LUFTVÄRDIGHETSDIREKTIV (LVD)

Luftfartyg allmänt
Linvinsch
Feuerstein
LVD Nr 2413

TITEL: Omknytning av bogserlina

GÄLLER: Linvinsch system Feuerstein.

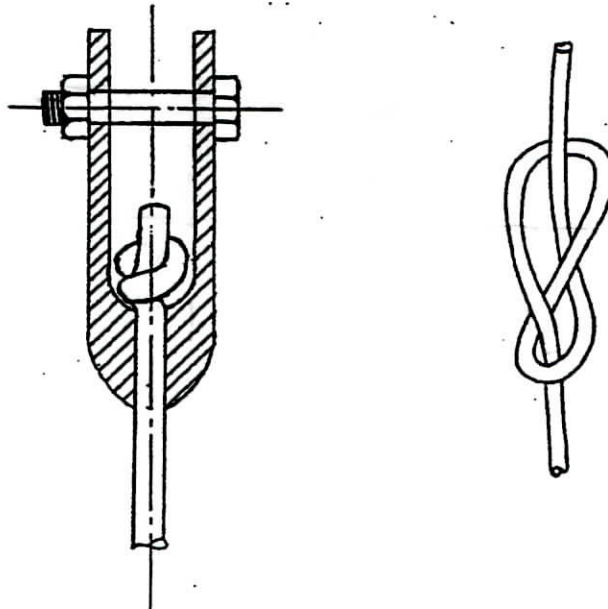
ÅTGÄRD: Knyt om linan i segelflygplanändan var 250:e start och motorflygplansändan var 500:e start. Åtgärden får utföras av förare och skall antecknas på gula sidorna i loggboken.
Kontrollera att linlängden ej understiger 40 m.

Knyt om linändan i enlighet med nedanstående figur:
